দেশব্যাপী গ্রামীণ বাজার অবকাঠামো উন্নয়ন প্রকল্প (১ম সংশোধিত)

বিষয় : “দেশব্যাপী গ্রামীণ বাজার অবকাঠামো উন্নয়ন প্রকল্প (১ম সংশোধিত)” - এর প্রকল্প পরিচালক কর্তৃক ২১/০৩/২০২২ খ্রিঃ হতে ২২/০৩/২০২২ খ্রিঃ তারিখ পর্যন্ত মাদারীপুর জেলার বিভিন্ন উপজেলায় চলমান মার্কেট ভবন নির্মাণ কাজের পরিদর্শন প্রতিবেদন অনুযায়ী ব্যবস্থা গ্রহণ প্রসঙ্গে।

পরিদর্শন প্রতিবেদন

Khasher Hat, under Upzila : Shibchar, District : Madaripur.

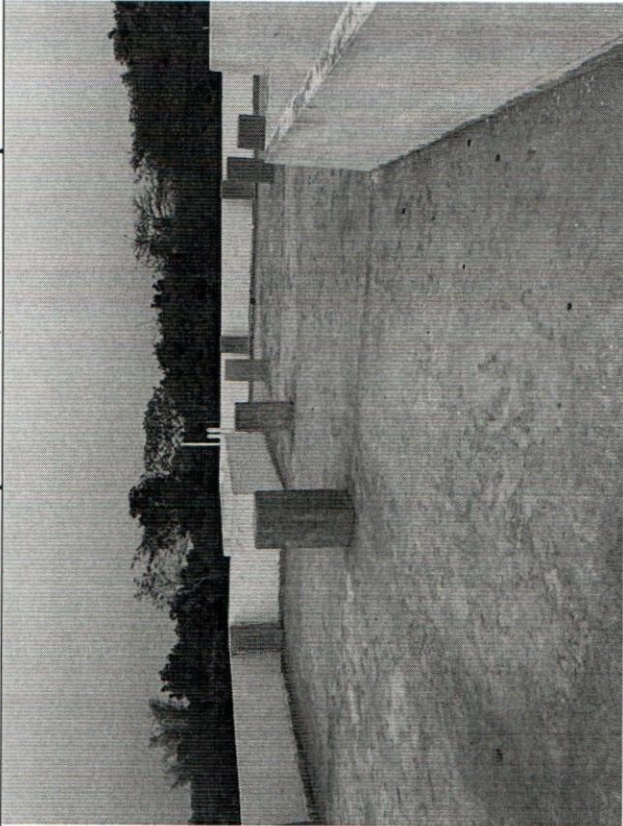
মন্তব্য : স্পেসিফিকেশন ও সিডিউলে উল্লিখিত ব্র্যান্ড অনুযায়ী বৈদ্যুতিক মালামাল ও সোনার সিস্টেম স্থাপন নিশ্চিত করার জন্য অনুরোধ করা হলো।

Datta para Hat, under Upzila : Shibchar, District : Madaripur.

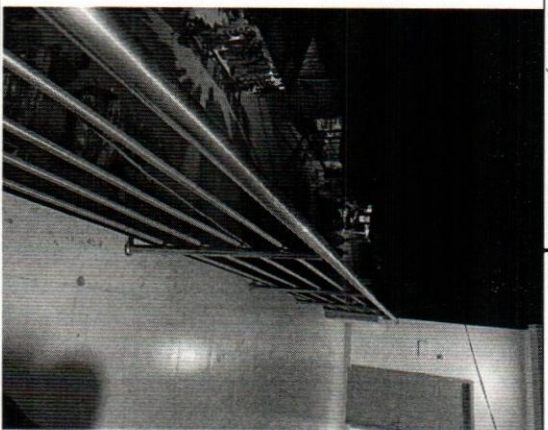
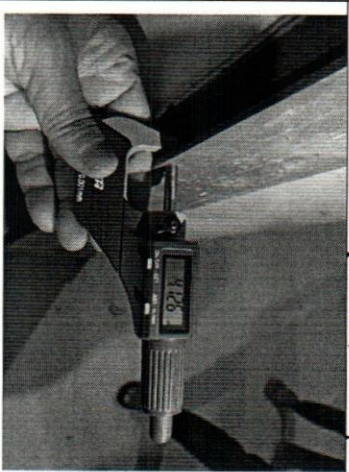
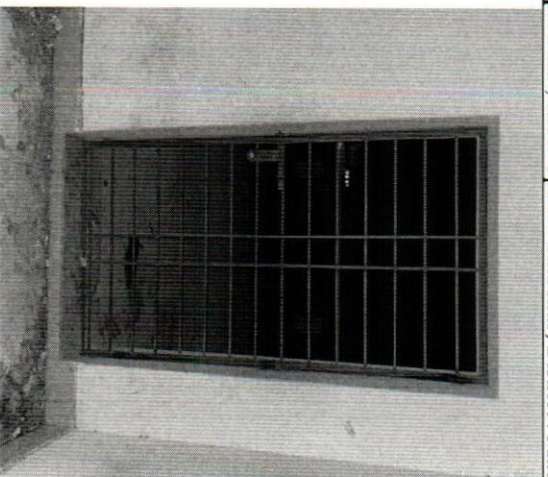
Item	Design Specification	Field Observation	
০২।	২১/০৩/২০২২ খ্রিঃ	মাদারীপুর / শিবচর	Construction of 2-Storeyed Rural Market Building (With 4- Storeyed Foundation) at Datta para Hat, under Upzila : Shibchar, District : Madaripur. প্রকল্প/কর্মসূচির নাম চুক্তি সম্পাদনের তারিখ ঠিকাদারের নাম ও ঠিকানা প্রাক্কলিত মূল্য চুক্তি-মূল্য চুক্তি অনুযায়ী কাজ সমাপ্তির তারিখ বর্তমান অগ্রগতি	৫	৬	৭	b
				SS Railing at Stair & Bharanda	-	- স্পেসিফিকেশন ও ডিজাইন অনুযায়ী সিঁড়ি এবং বারান্দার রেলিং স্থাপন করা হয়নি। - MS Plate of Side Channel Thickness=4.423mm width=75mm - MS Plate of Mid Channel Thickness=4.423mm width=125mm	
				Rolling Shutter	- MS Plate of Side Channel Thickness=6mm width=100mm - MS Plate of Mid Channel Thickness=6mm width=150mm	- স্পেসিফিকেশন ও ডিজাইন অনুযায়ী সিঁড়ি এবং বারান্দার রেলিং স্থাপন করতে হবে। - স্পেসিফিকেশন বহির্ভূত Rolling Shutter - এর Channel অপসারণ পূর্বক স্পেসিফিকেশন অনুযায়ী রোলিং সাঁটার স্থাপন করতে হবে।

Steel Door at Roof Top	-	- Roof Top-এ Steel Door ডিজাইন ও স্পেসিফিকেশন অনুযায়ী লাগানো হয়নি।	- Roof Top-এ Steel Door ডিজাইন ও স্পেসিফিকেশন অনুযায়ী স্থাপন করতে হবে।
				Collapse Gate	-	- Collapsible Gate ফ্রেমের লেভেল থেকে আপ করে সংযোজন করা হয়েছে।	- Collapsible Gate ফ্রেমের লেভেলে ফ্রাস করে স্থাপন করতে হবে।

Amgram Bazar, under Upzila : Rajoir, District : Madaripur.

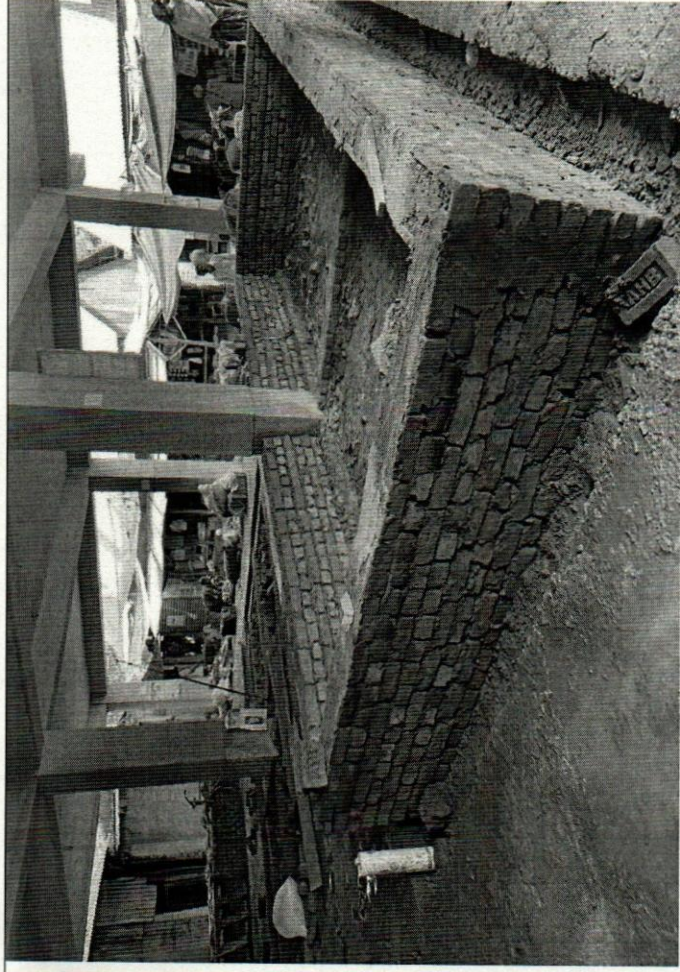
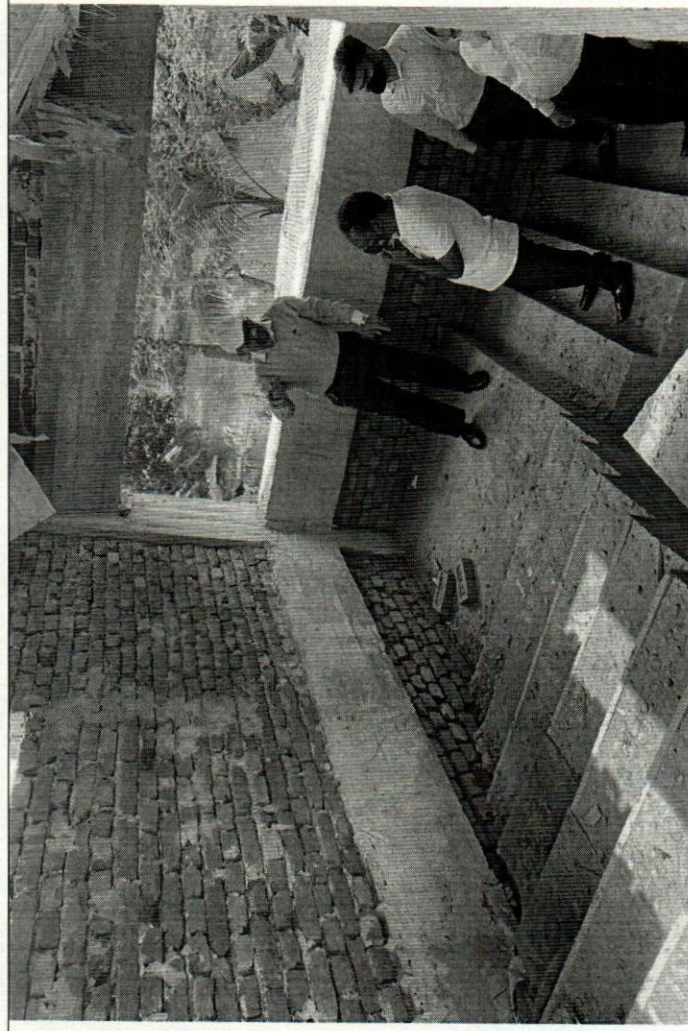
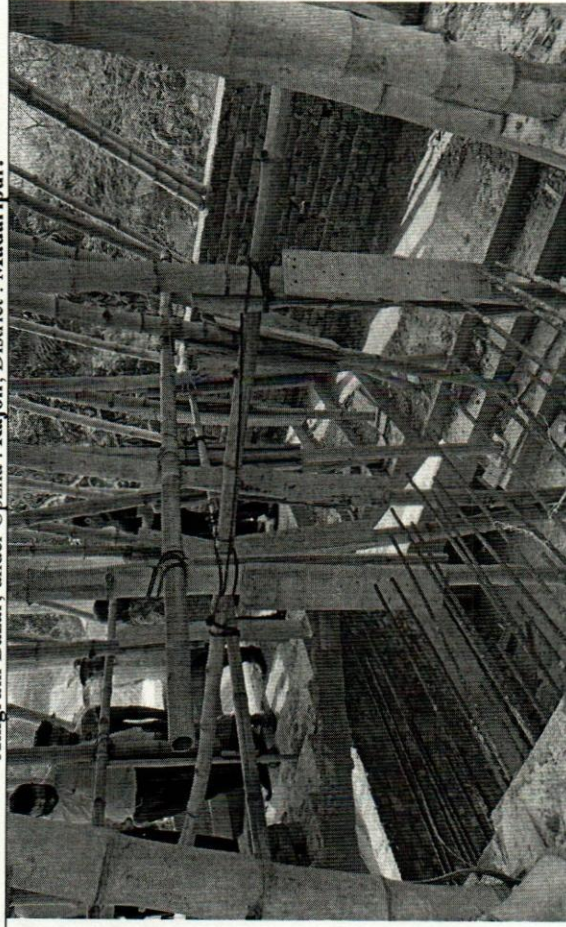
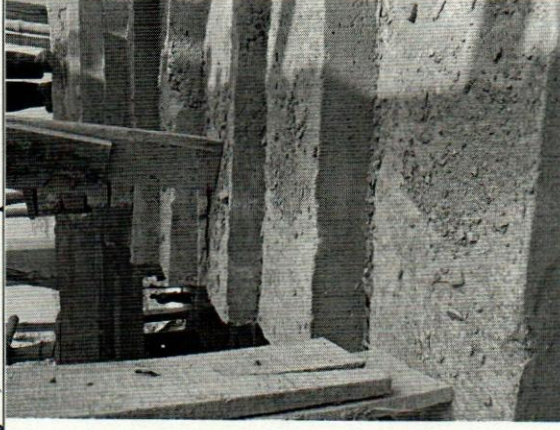
Item	Design Specification	Field Observation	
১ ০৩।	২২/০৩/২০২২ খ্রিঃ	মাদারীপুর / রাজের	৪	৫	৬	৭	৮
			Construction of 2-Storeyed Rural Market Building (With 4-Storeyed Foundation) at Angram Bazar , under Upzila : Rajoir , District : Madaripur .	Brick Work	Brick Work with 1 st Class Brick	- Brick Work এর Workmanship সন্তোষজনক নয়। - Ground Floor - এ কিছু কিছু Beam নিচের দিকে ঝুলে গেছে (Sag হয়ে গেছে)। আপাতদৃষ্টিতে মনে হচ্ছে, নিম্নমানের সাটরিং ব্যবহার করে কনক্রিট করা হয়েছে। - গ্রাউন্ড ফ্লোর-এ পুটিফর্মের এর ড্রেন ডিজাইন অনুযায়ী করা হয়নি।	- Brick Work-এর ফিনিশিং স্পেসিফিকেশন অনুযায়ী এবং দৃষ্টি নন্দন ভাবে করতে হবে। - স্পেসিফিকেশন অনুযায়ী সাটার ব্যবহার নিশ্চিত করতে হবে এবং Ground Floor - এর Beam ক্রটিমুক্ত করে সংশোধন করতে হবে। - ডিজাইন স্পেসিফিকেশন অনুযায়ী গ্রাউন্ড ফ্লোর-এ পুটিফর্মের উচ্চতা এবং ড্রেন সঠিকভাবে করতে হবে। - ডিজাইন স্পেসিফিকেশন বহির্ভূত Lintel অপসারণ করতে হবে।
			প্রকল্প/কর্মসূচির নাম চুক্তি সম্পাদনের তারিখ ঠিকাদারের নাম ও ঠিকানা প্রাকল্পিত মূল্য চুক্তিমূল্য চুক্তি অনুযায়ী কাজ সমাপ্তির তারিখ বর্তমান অগ্রগতি	Beam at Ground Floor	-

CRMIDP % ১৩.১০.২০১৯ খ্রিঃ % MFK-MAS(JVCA), Sadar, Madaripur. % ১,৯৬,০০,০০০.০০ টাকা % ১,৬২,৯১,৬৬২.৩৯৩ টাকা % ১৯.১০.২০২০ খ্রিঃ % ৮০%	Drain at Platform	-		
				Lintel	-	- ড্রইং ও ডিজাইন অনুযায়ী Lintel স্থাপন করা হয়নি।

Item Design Specification Field Observation	
১	২	৩	৪	৫ Stair Case Slab-এর Shuttering Concrete Screed Signboard & 3D View ৬ Steel Shutter 38mm Concrete Screed -	৮

- কাঠ/বাঁশ এর স্টার অপসারণ স্পেসিফিকেশন অনুযায়ী Steel Shutter ব্যবহার নিশ্চিত করতঃ ছাদের ঢালাই সম্পন্ন করতে হবে। - দ্রুত সময়ের মধ্যে ছাদে ছাদ ঢালায়ের পর নির্দিষ্ট সময়ের মধ্যে ছাদে Concrete Screed করা হয়নি।	- কাঠ/বাঁশ এর স্টার অপসারণ স্পেসিফিকেশন অনুযায়ী Steel Shutter ব্যবহার নিশ্চিত করতঃ ছাদের ঢালাই সম্পন্ন করতে হবে। - দ্রুত সময়ের মধ্যে ছাদে ছাদ ঢালায়ের পর নির্দিষ্ট সময়ের মধ্যে ছাদে Concrete Screed করা হয়নি। - সাইটে সুবিধাজনক স্থানে Fillet/ঘুড়ী করতে হবে। - সাইটে সুবিধাজনক স্থানে সাইনবোর্ড (৩'x৫') এবং ভবনের 3D-View প্রিন্ট করে স্থাপন করতে হবে। - দ্রুত কাজ বাস্তবায়নের প্রয়োজনীয় ব্যবস্থা গ্রহণ করতে হবে।

Chilarchar Hat, under Upazila : Sadar, District : Madaripur.

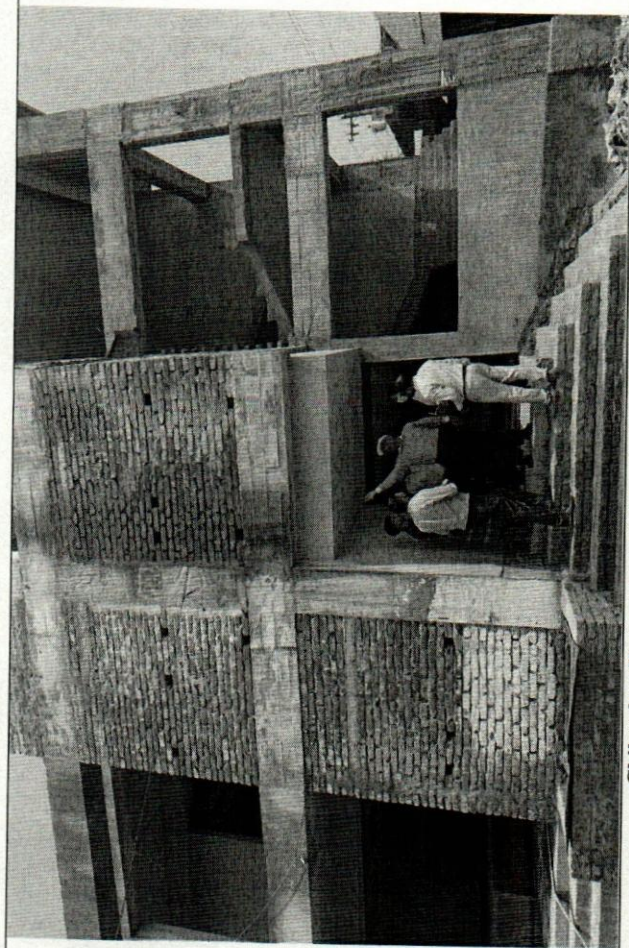
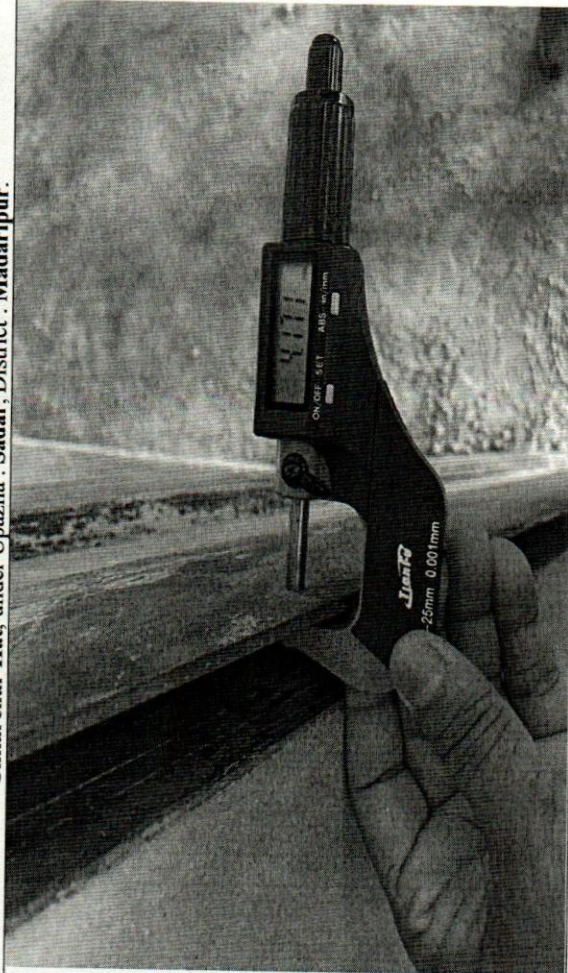
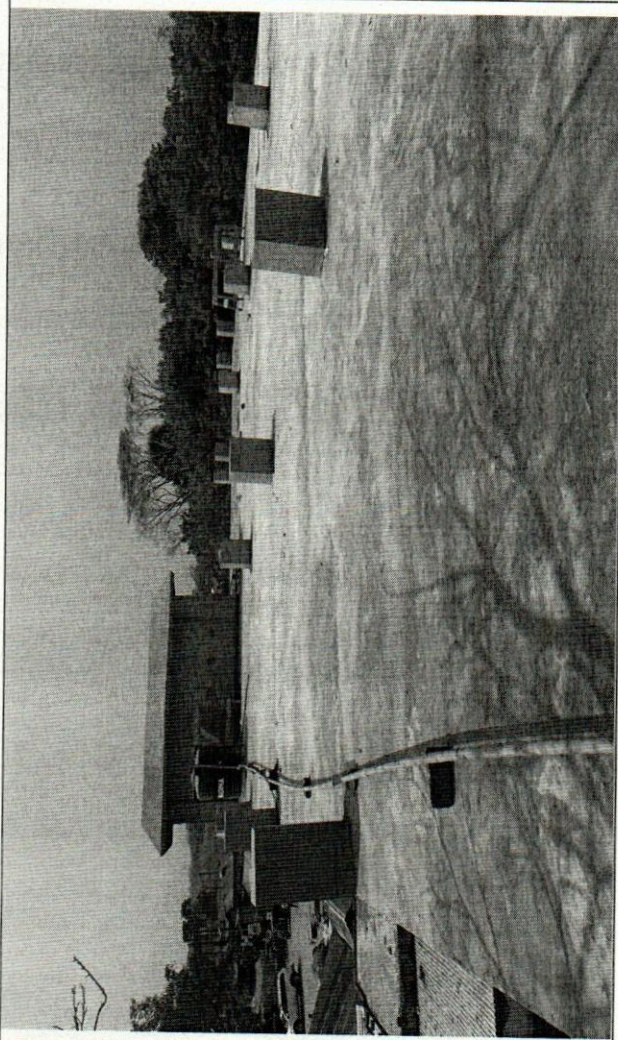
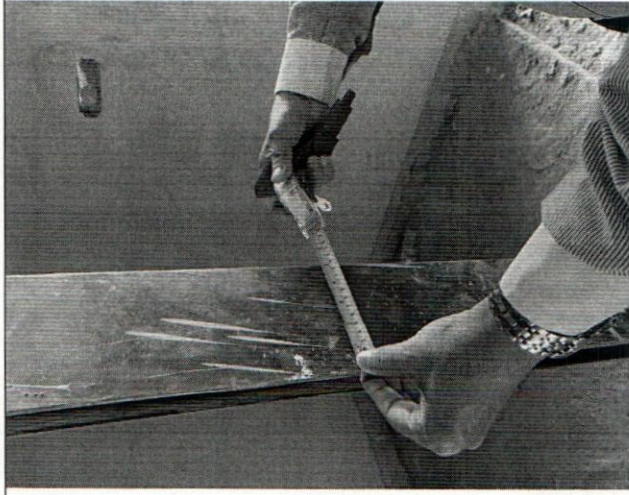
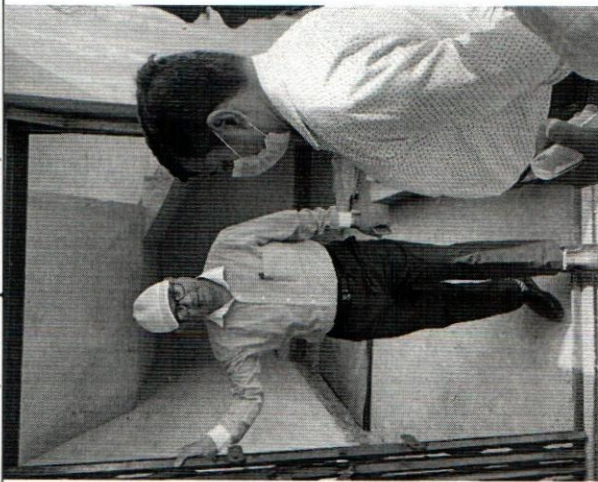
ক্রমিক নং	পরিদর্শনের তারিখ	জেলা ও উপজেলা	পরিদর্শনকৃত ক্ষীমের বিবরণ (সমাপ্তির জন্য নির্ধারিত তারিখ, বর্তমান অগ্রগতি, প্রকল্পের নাম ইত্যাদি সহ)	৪	৫	৬	৭	৮	৯	১০
১	২২/০৩/২০২২ খ্রিঃ	মাদারীপুর / সদর	Construction of 2-Storeyed Rural Market Building (With 4-Storeyed Foundation) at Chilarchar Hat, under Upazila : Sadar, District : Madaripur.	৫	৬	৭	৮	৯	১০	১১
০৪।			প্রকল্প/কর্মসূচির নাম চুক্তি সম্পাদনের তারিখ ঠিকাদারের নাম ও ঠিকানা প্রাক্কলিত মূল্য চুক্তিমূল্য চুক্তি অনুযায়ী কাজ সমাপ্তির তারিখ বর্তমান অগ্রগতি	Drip Course	-	-	-	-	-	-
				Collapsible Gate	-	-	-	-	-	-
				Rolling Shutter	-	-	-	-	-	-
				Roof Top	-	-	-	-	-	-

ক্রমিক নং	পরিদর্শনের তারিখ	জেলা ও উপজেলা	পরিদর্শনকৃত স্বীকৃতির বিবরণ (সমাপ্তির জন্য নির্ধারিত তারিখ, বর্তমান অগ্রগতি, প্রকল্পের নাম ইত্যাদি সহ)	পরিদর্শনকৃত স্বীকৃতিসমূহের পরিলক্ষিত ক্রটি/সমস্যা সমূহের বর্ণনা			ক্রটি সংশোধন/সমস্যা সমূহ সমাধানের জন্য সুপারিশমালা/গৃহীত ব্যবস্থা ও মন্তব্য
				Item	Design Specification	Field Observation	
১	২	৩	৪	৫	৬	৭	৮
				Water Supply Line at Roof Top Drain at Platform	-	- Roof Top - পানির পাইপ লাইন সঠিকভাবে স্থাপন করা হয়নি। - গ্রাউন্ড ফ্লোর-এ প্লাটফর্মের এর ড্রেন ডিজাইন অনুযায়ী করা হয়নি।	- ডিজাইন অনুযায়ী Roof Top - পানির পাইপ লাইন সঠিকভাবে স্থাপন করতে হবে। - ডিজাইন ও স্পেসিফিকেশন অনুযায়ী গ্রাউন্ড ফ্লোর-এ প্লাটফর্মের উচ্চতা এবং ড্রেন সঠিকভাবে করতে হবে।

Uttar Ramjanpur Natun Hat, under Upzila : Kalkini, District : Madaripur.

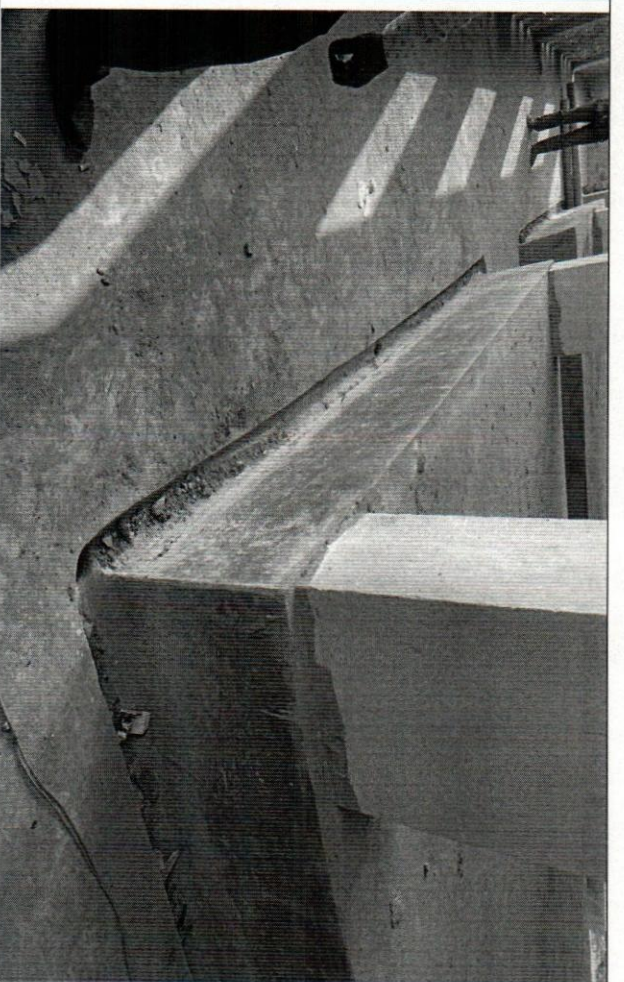
Item	Design Specification	Field Observation	
১	২২/০৩/২০২২ খ্রিঃ	৩	৪	৫	৬	৭	৮
০৫।		মাদারীপুর/ কালকিনি	Construction of 2-Storeyed Rural Market Building (With 4- Storeyed Foundation) at Uttar Ramjanpur Natun Hat, under Upzila : Kalkini, District : Madaripur.	Drain at Platform	-	- গ্রাউড ফ্লোর-এ প্লাটফর্মের এর ড্রেন ডিজাইন অনুযায়ী করা হয়নি।	- ডিজাইন ও স্পেসিফিকেশন অনুযায়ী গ্রাউড ফ্লোর-এ প্লাটফর্মের উচ্চতা এবং ড্রেন সঠিকভাবে করতে হবে।
			প্রকল্প/কর্মসূচির নাম চুক্তি সম্পাদনের তারিখ ঠিকাদারের নাম ও ঠিকানা প্রাকল্পিত মূল্য চুক্তিমূল্য চুক্তি অনুযায়ী কাজ সমাপ্তির তারিখ বর্তমান অগ্রগতি	Rolling Shutter	MS Plate of side Channel Thickness=6mm width=100mm MS Plate of Mid Channel Thickness=6mm width=150mm	- MS Plate of side Channel Thickness=4.107mm width=75mm - MS Plate of Mid Channel Thickness=4.107mm width=125mm	- স্পেসিফিকেশন বহির্ভূত Rolling Shutter - এর Channel অপসারণ পূর্বক স্পেসিফিকেশন অনুযায়ী রোলিং সাটার স্থাপন করতে হবে।

Lintel at Shop	Floor Level থেকে Lintel এর Height = 7'-0"	- Floor Level থেকে Lintel এর Height = 6'-5" - বারান্দা রেলিং-এর লিটেল আঁকা-বাঁকা হয়েছে।	- ডিজাইন ও স্পেসিফিকেশন অনুযায়ী Lintel করতে হবে। - বারান্দা রেলিং-এর লিটেলের আঁকা-বাঁকা সংশোধন করতে হবে।
				Concrete Screed	38mm Concrete Screed	- ছাদ ঢালার পর নির্দিষ্ট সময়ের মধ্যে ছাদে Concrete Screed করা হয়নি।	- দ্রুত সময়ের মধ্যে ছাদে ভালভাবে চিপিং করে ডিজাইন অনুযায়ী Slope ও Thickness Maintain করে Concrete Screed- এর কাজ শেষ করতে হবে এবং কলাম ও প্যারাপেট ওয়ালের নিচের অংশে Fillet/ঘূর্তী করতে হবে।
